(第4 中日本高速道路株式会社)

(250) 舗装補修工事の施工に当たり配置する交通監視員に係る費用について、実際の工事現場の状況が設計図書に示された条件と一致していなかったのに、設計図書を変更しなかったなどのため、支払額が過大となっていたもの

科 目	仕掛道路資産
部 局 等	中日本高速道路株式会社東京支社(契約部局) 中日本高速道路株式会社東京支社富士保全・サービスセンター(監督部局)
工 事 名	東名高速道路 富士管内舗装補修工事(平成30年度)
工 事 の 概 要	東名高速道路及び新東名高速道路において舗装の補修工事等を実施するもの
工 事 費	2,925,098,459 円
請 負 人	前田道路株式会社中部支店
契 約	平成30年10月 一般競争契約
支 払	平成31年1月、令和2年4月、3年5月、4年3月、9月
過大となっていた支払額	28,220,623 円(平成30年度～令和4年度)

図 交通監視員の配置等の概念図

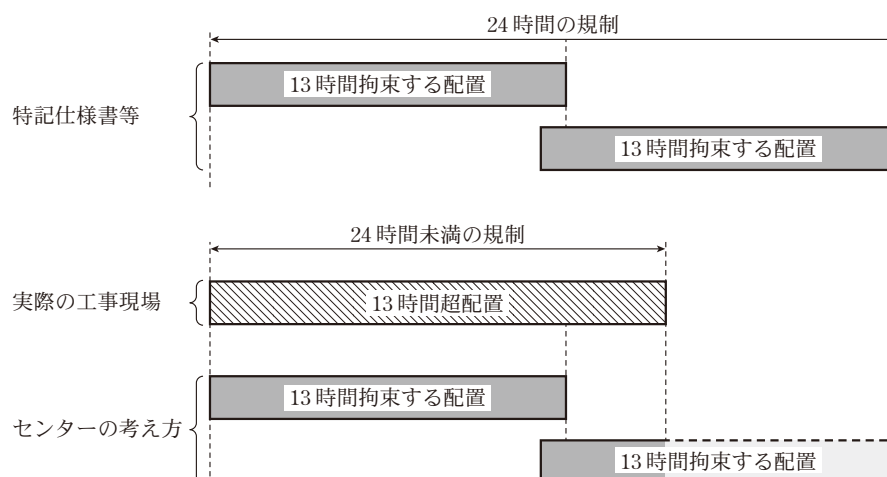
この13時間超配置に係る人日数を一律に2人日として費用を算出していたことについて、センターは、13時間超配置が実際の工事現場の状況から必要な配置であったと判断した上で、13時間を超える時間帯には新たな人員を13時間拘束して配置したことと同等であると考えたためとしている(図参照)。

しかし、実際の工事現場の規制は、特記仕様書等で示された2交替ではなく、13時間超配置により行われていたのに、センターが、設計図書の変更を行わないまま、13時間超配置となっていた1人の者を一律に2人日とした人日数に対して、拘束時間が13時間の者に適用すべき既契約単価を乗じて交通監視員A及び交通監視員Bに係る費用を算出していたことは適切とは認められない。

そこで、13時間超配置に係る人日数及び単価について、一律に2人日とするのではなく、実際の工事現場の状況に合わせて、土木工事積算要領(中日本高速道路株式会社制定)の規定に基づき算出すると、人日数は、交通監視員Aが1,551人日、交通監視員Bが26人日となり、単価は、拘束時間帯に応じて、交通監視員Aが20,026円から43,055円、交通監視員Bが22,601円から37,548円となる。
